COMUNE DI SANTARCANGELO DI R.

PIANO URBANISTICO ATTUATIVO DI INIZIATIVA PRIVATA AMBITO AN.C.16 SUB COMPARTO "A" , DENOMINATO "EX CORDERIE " SITO IN SANTARCANGELO DI ROMAGNA, LOCALITA' CAPOLUOGO , VIA PIAVE, VIA DELLA RESISTENZA (SCHEDA D'AMBITO N.6-6BIS DELLA VARIANTE SPECIFICA AL POC.1).

Elaborato: R3 Agosto 2020	Oggetto: VALSAT - Rapporto ambientale Allegato 2 Scheda e cartografia del POC1 – modifiche e testo comparato <i>sostituisce rapporto VALSAT R3 del marzo 2019</i>
--	---

**Allegato 1 - corografia suddivisione ambiti interni al comparto AN.C.16
modifiche introdotte dalla variante al POC1**

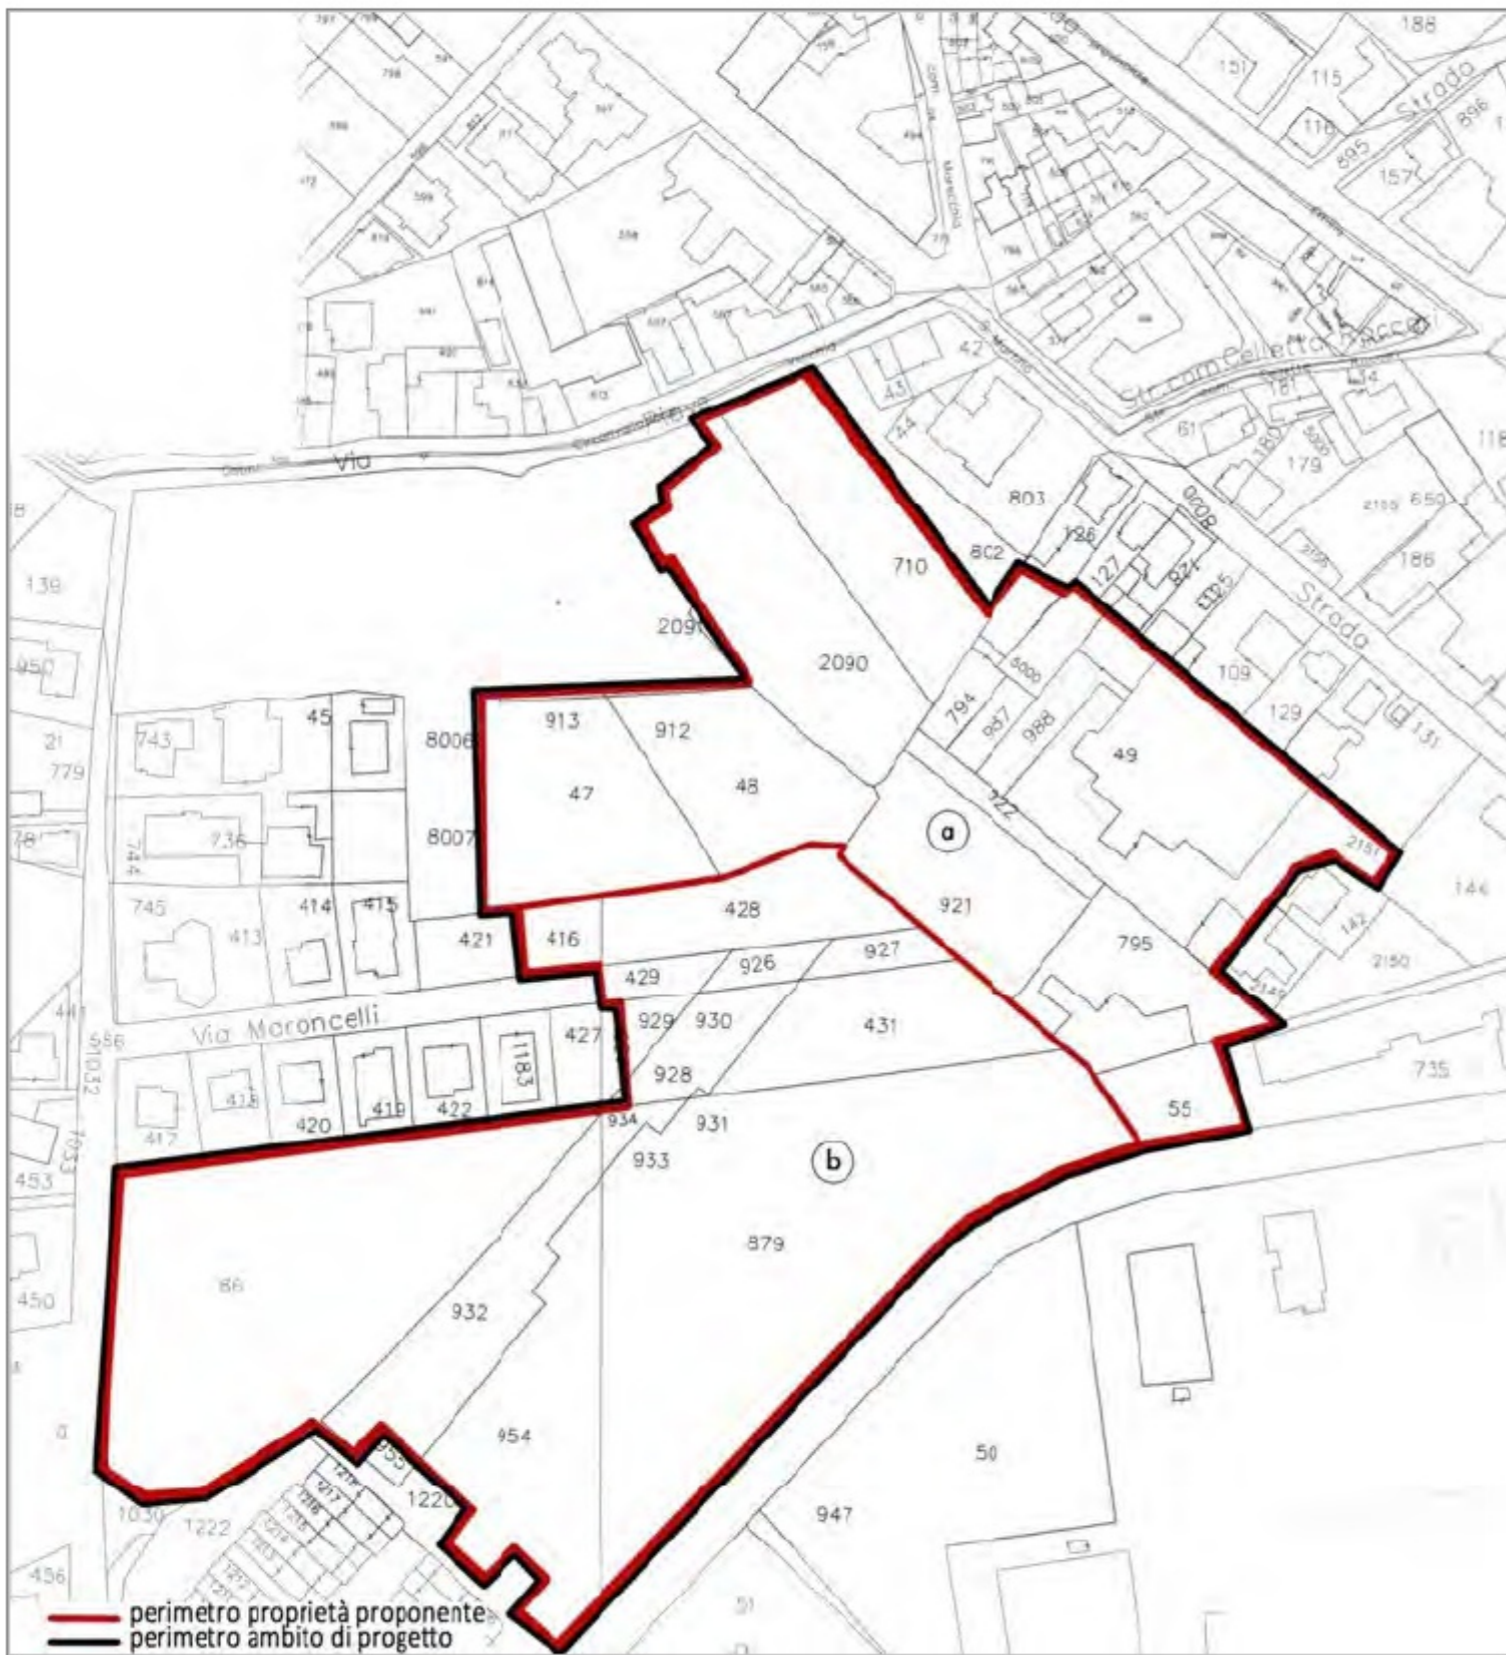
Suddivisione Sub-ambiti - POC1 vigente

Suddivisione Sub-ambiti - POC1 variante (PUA)
